品番	CS 86B	品名	腰掛式タンク密結形サイホン防露便器	1 / 3
----	--------	----	-------------------	-------

衛生陶器補修品互換性情報	No. E0015
件名 大便器排水ソケット (HH05002) 化粧キャップユニットの互換性の件	
主な対象大便器 CS20/AB/ABH/B/BH・CS30/B/BH・CS80/AB/ABH/B/BH・ CS90/B/BH・CS978AB/B/BH・CS979B/BH・CS81/B/BU/U・CS86B/BH・ CS87/B/BU/U・CS88/B/BH・CS380B/BH 他	
※リモデル用品番は対象外 (BM/ABM/BHM)	
新旧製品の違い	
<p>■排水ソケット旧型 (発売 ~ 2009/09出荷分)</p> <p>化粧キャップユニット HH03007</p> <p>HH05002(旧)</p> <p>手締め式は新旧OK</p> <p>六角ボルト</p> <p>座金・パッキン 合計 3 枚</p>	<p>■排水ソケット新型 (2009/09出荷分 ~)</p> <p>化粧キャップユニット HH03007S</p> <p>HH05002(新)</p> <p>六角式は新型にはNG</p> <p>手締めボルト</p> <p>ボルトセットは 2007/05~ 手締め式に変更</p> <p>座金・パッキン 合計 2 枚</p>
<p>《ポイント》</p> <ul style="list-style-type: none"> 化粧キャップユニットは、現在ボルトが手締め式になっていますが、旧型は六角式です。HH05002(新)は手締めボルト専用の排水ソケットですので、HH03007(六角ボルト式)では、排水ソケット(新)のナット部に届かない可能性があります。排水ソケット交換の際は、現場のボルトが六角式の場合は手締めボルト式(HH03007S)に交換願います。化粧キャップユニットのみの交換の場合はHH03007Sで互換性はあります。

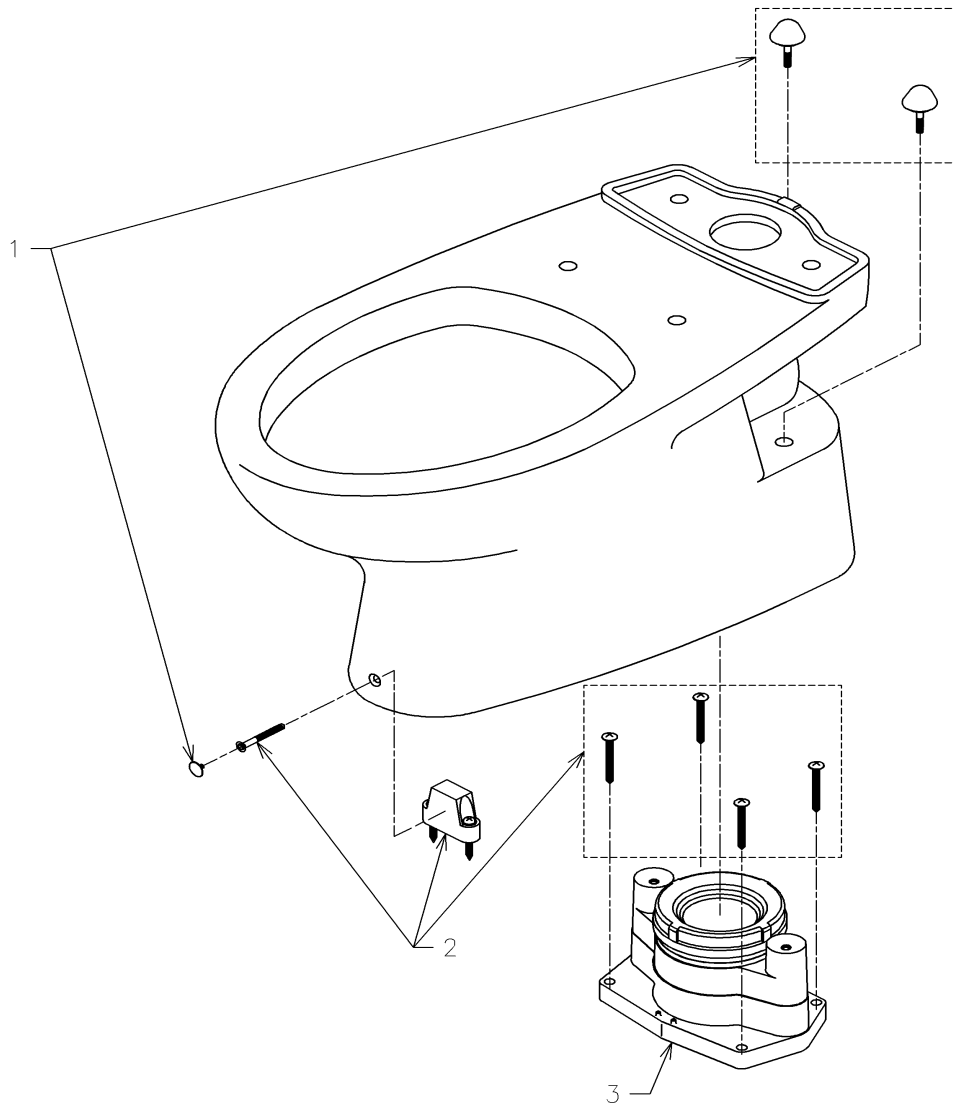
※注意情報あり
 「大便器排水ソケット (HH05002) 化粧キャップユニットの互換性の件」参照
